**AVIS RELATIF À LA PROTECTION
CONTRE LES EVENTUELS EFFETS NOCIFS ET NUISANCES
PROVOQUÉS PAR LES RAYONNEMENTS NON IONISANTS
GÉNÉRÉS PAR DES ANTENNES ÉMETTRICES STATIONNAIRES**

Commune : CHARLEROI - Exploitant : TELENET GROUP

Référence exploitant : HT1518E

Rapport n° 808 / 2024

Figure 1 : Vue en plan des lieux de séjour et des points de contrôle

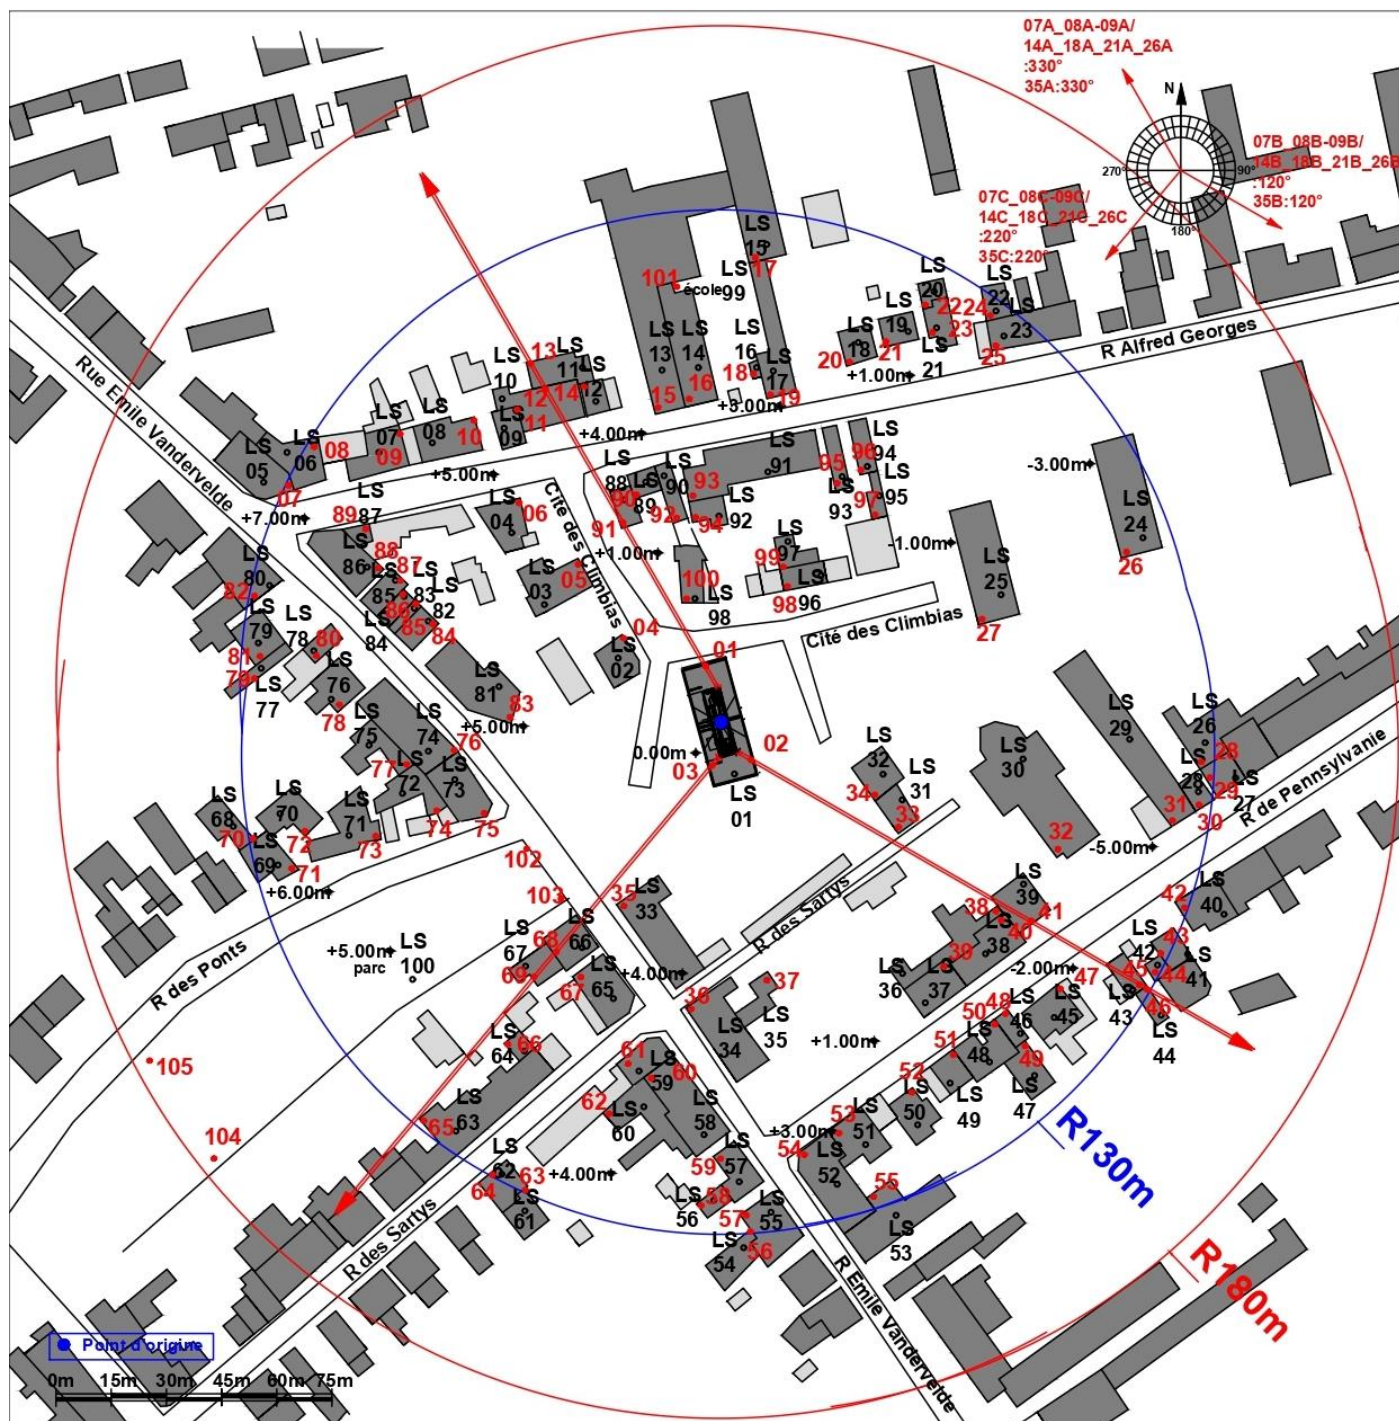
Les fréquences d'émission, la puissance rayonnée par chacune des antennes et leur gain permettent de déterminer le rayon de la zone à analyser. Tout dépassement de la limite par installation est exclu en dehors de cette zone. Le tableau 2 reprend les 35 LS² pour lesquels l'indice d'exposition est le plus élevé. Les différentes colonnes indiquent :

- le numéro du point de contrôle repris sur un des plans de la figure 1;
- le numéro du LS dans lequel se trouve le point de contrôle de la 1^{ère} colonne ;
- l'atténuation d'obstacle prise en compte pour le calcul de l'indice d'exposition dans le LS ;
- le résultat du calcul de l'indice d'exposition.

En ce qui concerne les antennes de l'installation mentionnées dans le tableau 1, la distance maximale à laquelle la limite pourrait être atteinte, à l'extérieur, est égale à 145,5 m. S'il n'y a pas de LS à une distance inférieure, les antennes respectent forcément la limite d'immission.

Dans le cas des LS situés à l'intérieur des bâtiments, une atténuation d'obstacle est prise en compte et il en résulte que la distance maximale à laquelle la limite pourrait être atteinte se réduit à 103,0 m.

Les résultats de l'évaluation décrite au paragraphe 4 indiquent que les antennes émettrices stationnaires de l'installation faisant l'objet du présent avis ne produisent pas, dans un lieu de séjour, un rayonnement électromagnétique maximum supérieur aux limites fixées à l'article 4 du décret.

Figure 2 : Vue en plan des installations d’antennes dans un rayon de 300 mètres autour de l’installation faisant l’objet de la demande d’avis

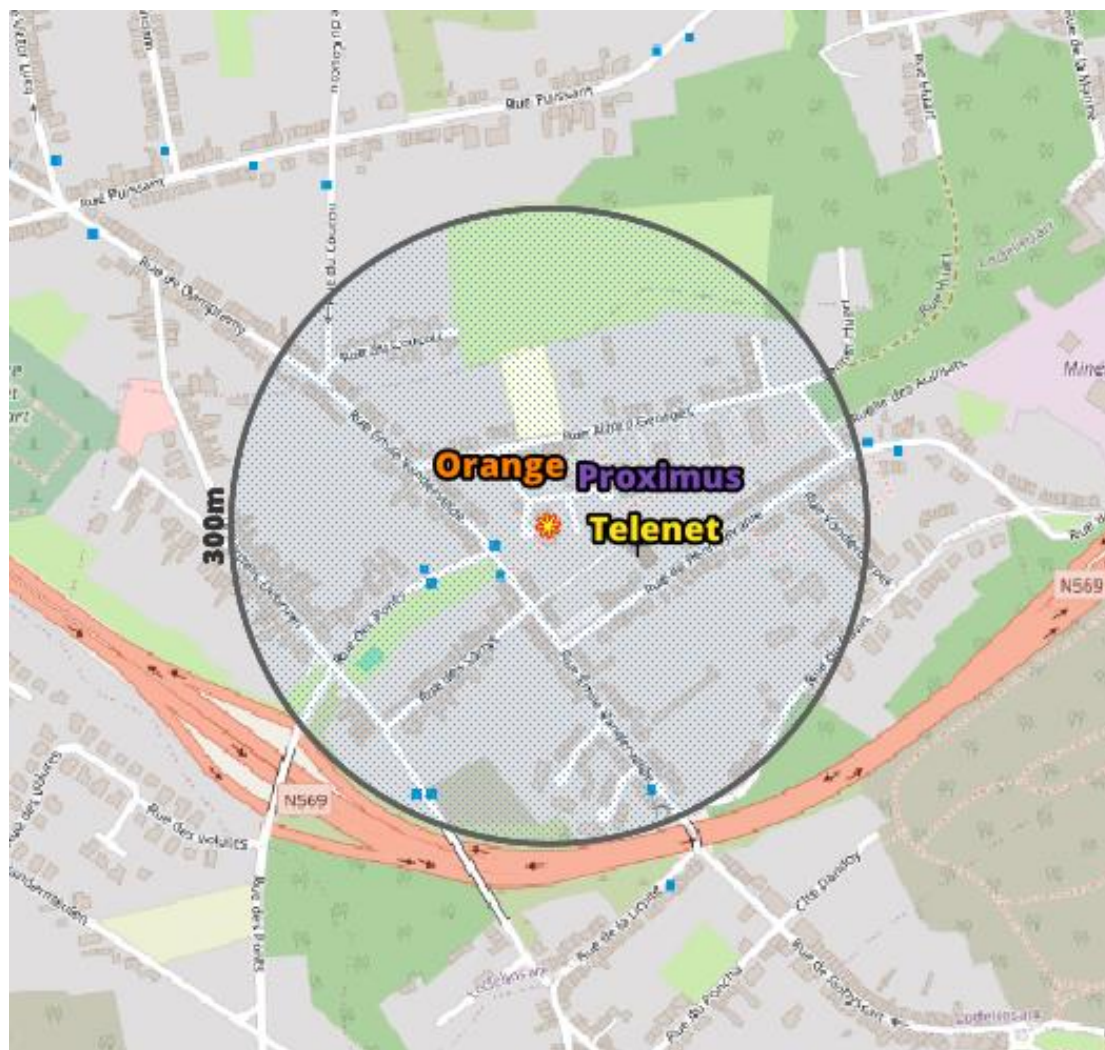
Le plan en projection verticale de la figure 2 indique la localisation des installations d'antennes émettrices stationnaires visées par le décret et situées dans un rayon de 300 mètres autour de l'installation référencée dans le paragraphe 2 et localisée au centre du cercle. Les données de localisation de ces antennes et les avis correspondant sont accessibles via le cadastre en ligne des antennes émettrices stationnaires⁶. Les installations prises en compte dans l'évaluation du respect de la limite cumulative sont les installations d'antennes émettrices déclarées en service par l'exploitant à la date du présent avis, à l'exception de l'installation référencée dans le paragraphe 2 et éventuellement d'autres installations ayant fait l'objet d'une demande d'avis à la même date et qui sont situées à l'intérieur de la zone de 300 mètres de rayon.

- il y a au plus 4 installations d’antennes émettrices stationnaires présentes dans la zone d’évaluation de 300 mètres de rayon représentée dans la figure 2, y inclus l’installation référencée dans le paragraphe 2 : la limite cumulative définie à l’article 4, §2 du décret est nécessairement respectée dans les lieux de séjour à l’intérieur de la zone d’évaluation de 300 mètres de rayon ;

- b) il y a exactement 5 installations d'antennes émettrices stationnaires présentes dans la zone d'évaluation de 300 mètres de rayon représentée dans la figure 2, y inclus l'installation référencée dans le paragraphe 2 et il existe, pour 3 ou 4 de ces installations, un avis attestant le respect de la limite abrogée de 3 V/m : la limite cumulative définie à l'article 4, §2 du décret est nécessairement respectée dans les lieux de séjour à l'intérieur de la zone d'évaluation de 300 mètres de rayon ;

- c) dans tous les autres cas, il a été vérifié que la limite cumulative définie à l'article 4, §2 du décret n'est pas dépassée dans les lieux de séjour sur base du nombre d'installations localisées dans la zone d'évaluation de 300 mètres de rayon représentée dans la figure 2, de leur localisation ainsi que des données inscrites dans la figure 1 et au paragraphe 4 du présent avis et dans les avis attestant le respect de la limite par installation ou de la limite abrogée de 3 V/m relatifs aux autres installations reprises dans la figure 2.

Compte tenu des considérations ci-dessus, il apparaît que l'intensité du rayonnement électromagnétique généré, dans les lieux de séjour situés dans un rayon de 300 mètres autour de l'installation référencée dans le paragraphe 2, par l'ensemble des antennes émettrices stationnaires de l'ensemble des exploitants du même site d'antennes émettrices stationnaires respecte la limite fixée à l'article 4, § 2 du décret.
